## 改善箇所説明図

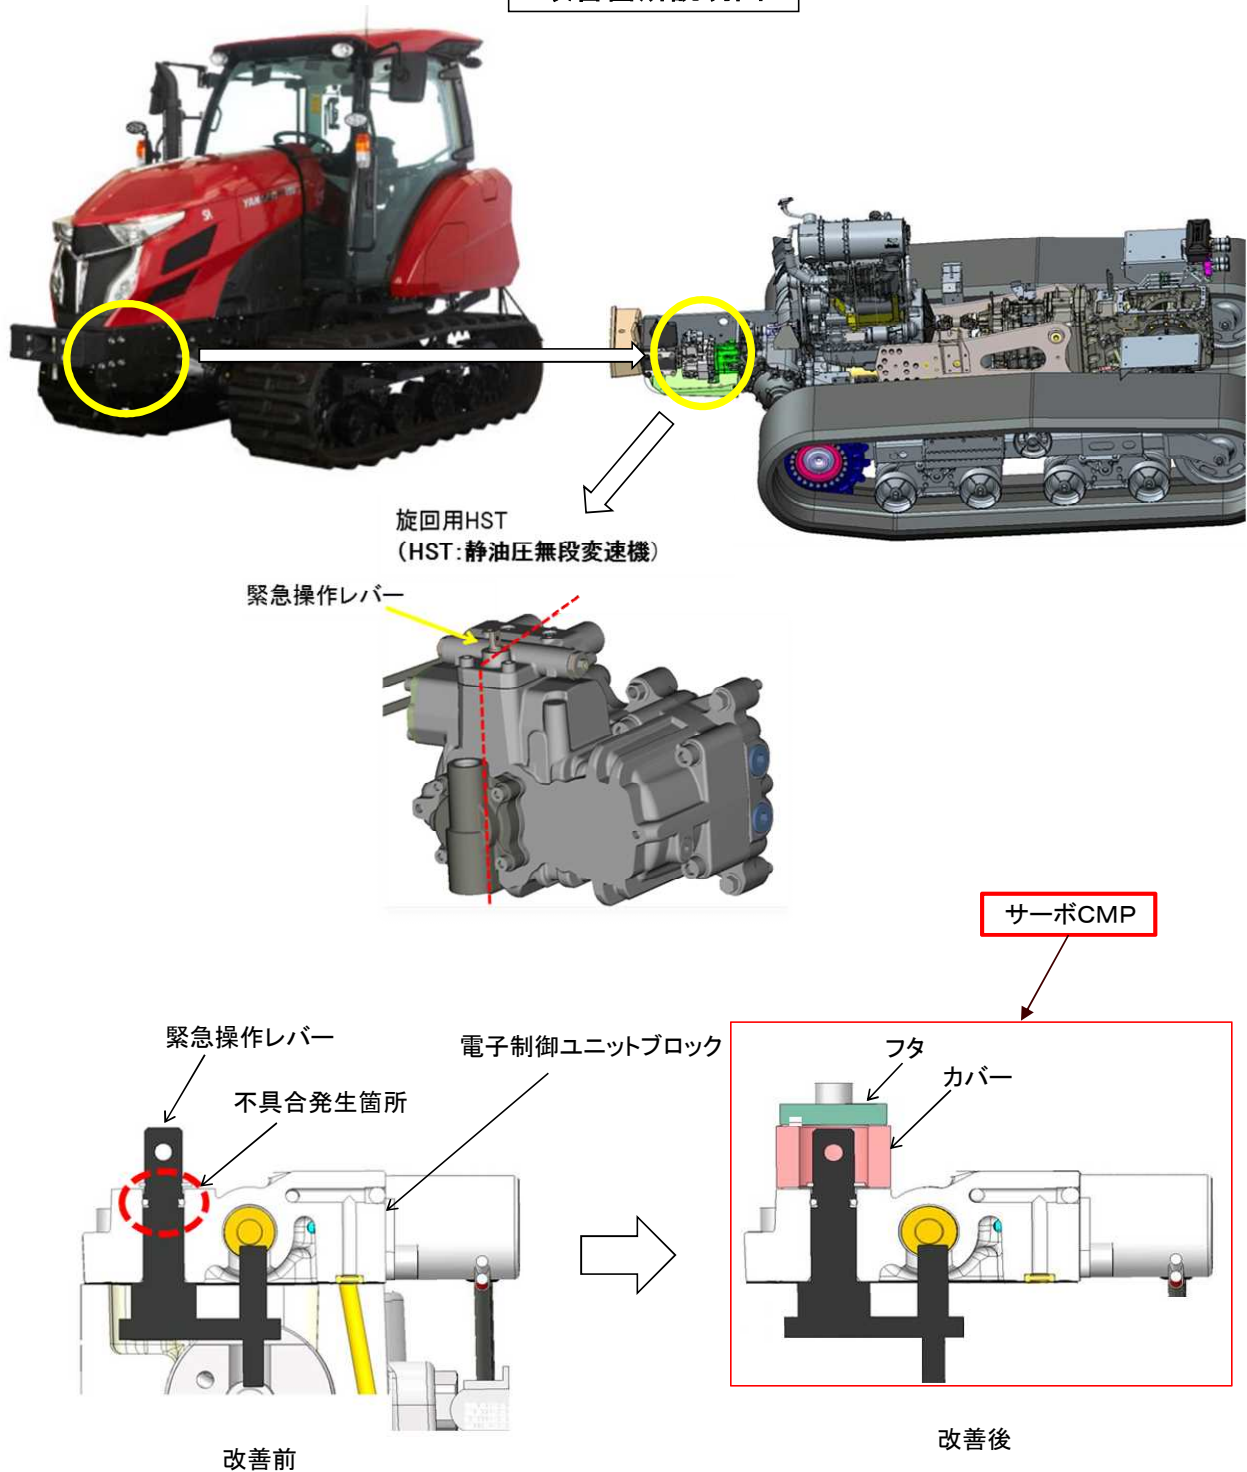
農耕トラクタの旋回用静油圧変速機において、緊急操作レバー部の構造が不適切なため、レバーの根元に水が溜まり錆が発生することがある。そのため、緊急操作レバーが錆で固着し、旋回用静油圧変速機の操作ができず、最悪の場合、操舵不能になるほか、エンストに至るおそれがある。

全車両、サーボCMPを対策品に交換する。

サーボCMIに追加したフタで識別が可能である。
